**Description :**  
 Fermeture avec circulation en alternance à l'aide de feux de chantier sur le ch. Lakeshore  
 Baie d'Urfé  
 E21-112 - TP-2021-01 - Phase 1

**IGF axiom** Vérification de conformité

**N° projet client:** TP-2021-01 - WST      **N° projet IGF:** P-193-02

No PLAN : LL21-831-007

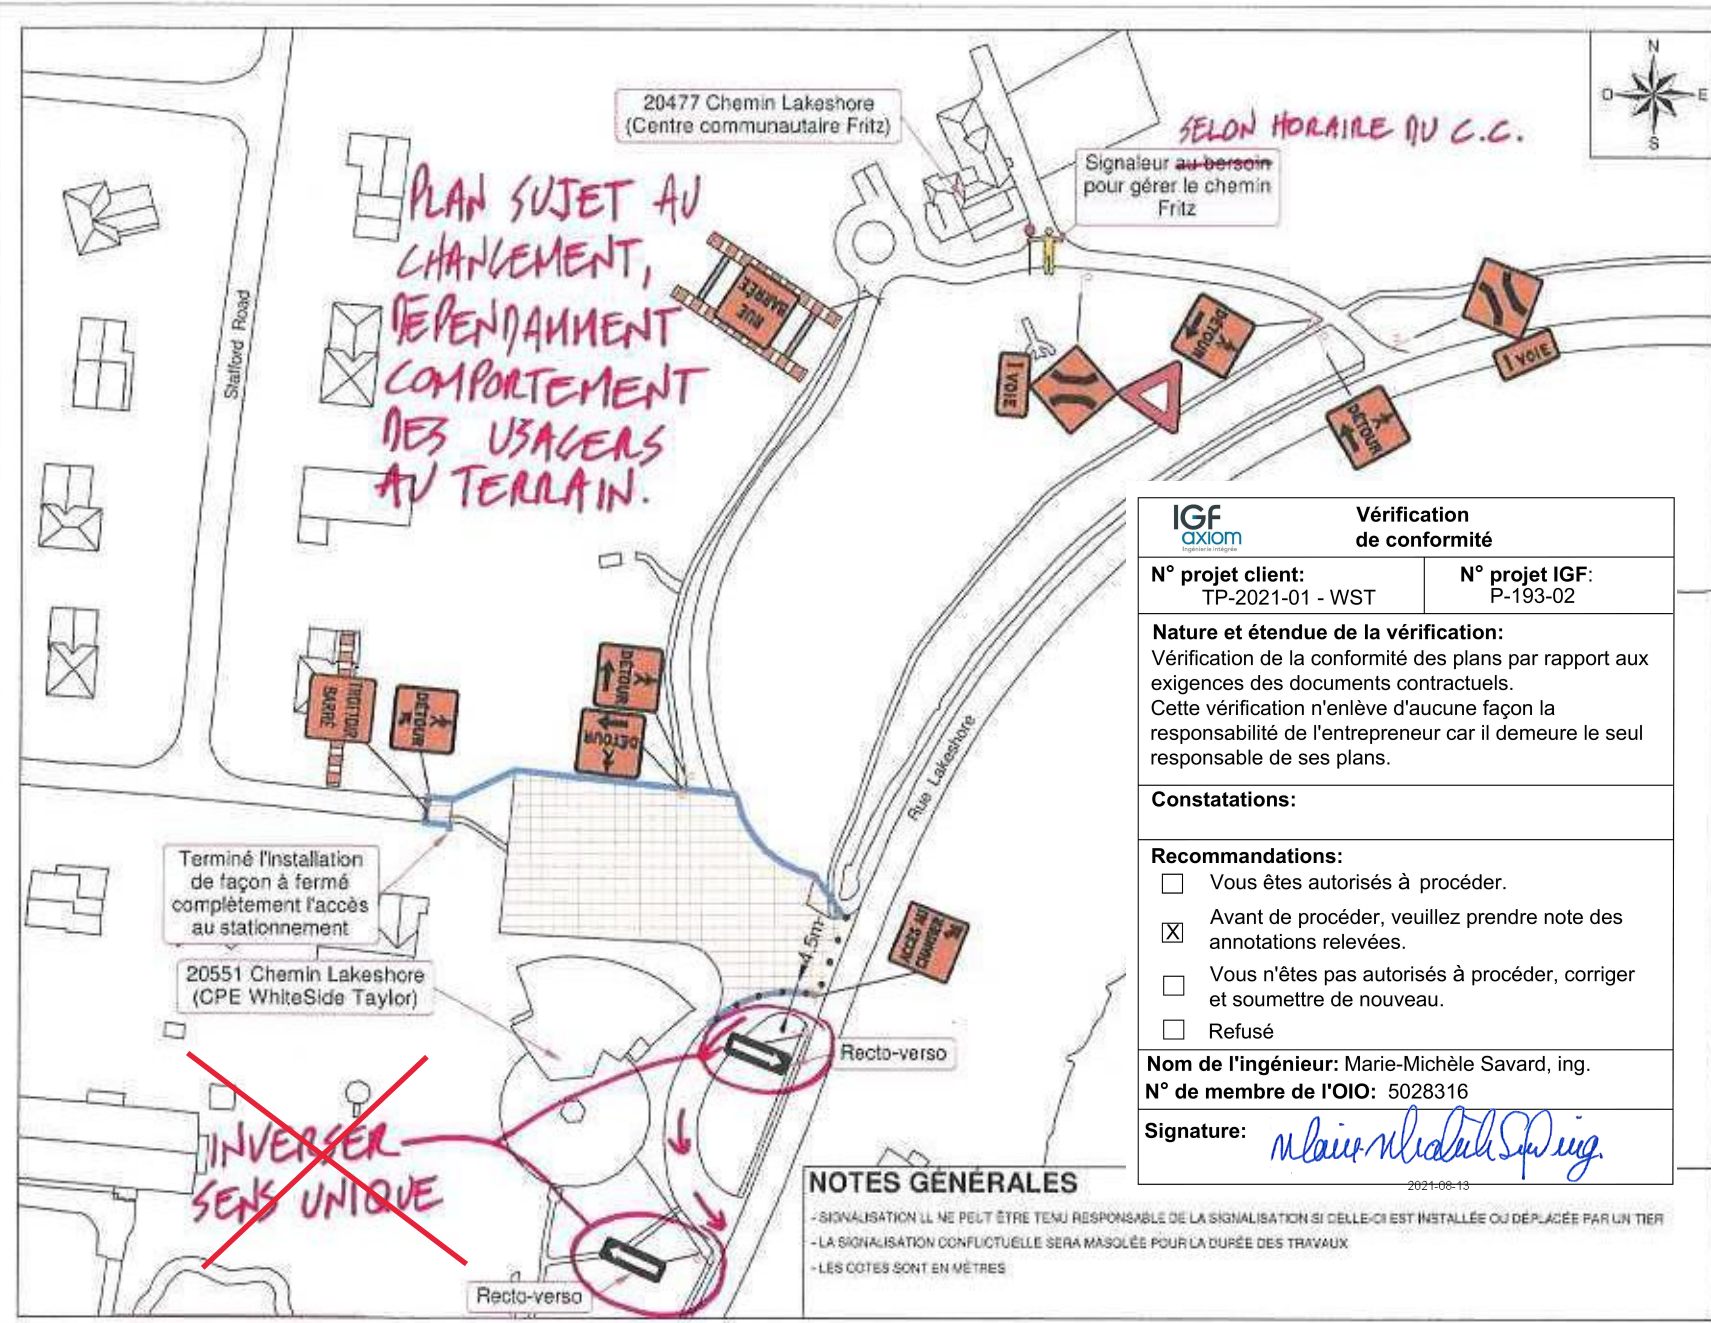
SECON HORAIRES DU C.C.

Signaleur ~~au besoin~~  
pour gérer le chemin  
Fritz

PLAN SUJET AU  
CHANGEMENT,  
DEPENDamment  
COMPORTEMENT  
DES USAGERS  
AU TERRAIN.

Terminé l'installation  
de façon à fermé  
complètement l'accès  
au stationnement

~~INVERSER  
SENS UNIQUE~~

N° PLAN : LL21-831-010

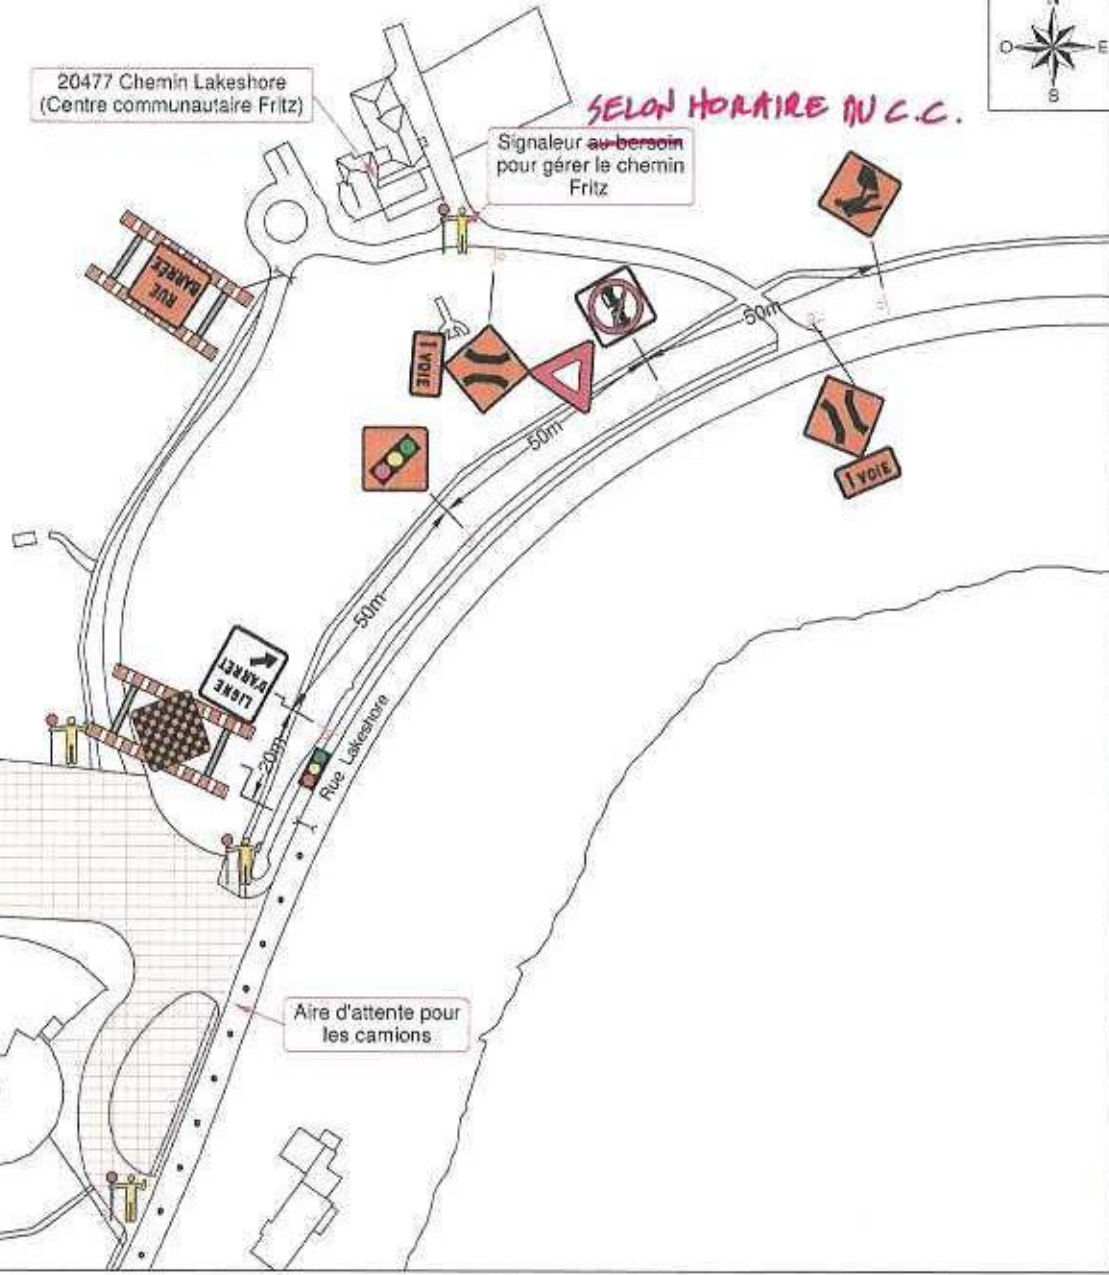
Signaleur ~~au besoin~~  
pour gérer le chemin  
Fritz

*SELON HORAIRES DU C.C.C.*
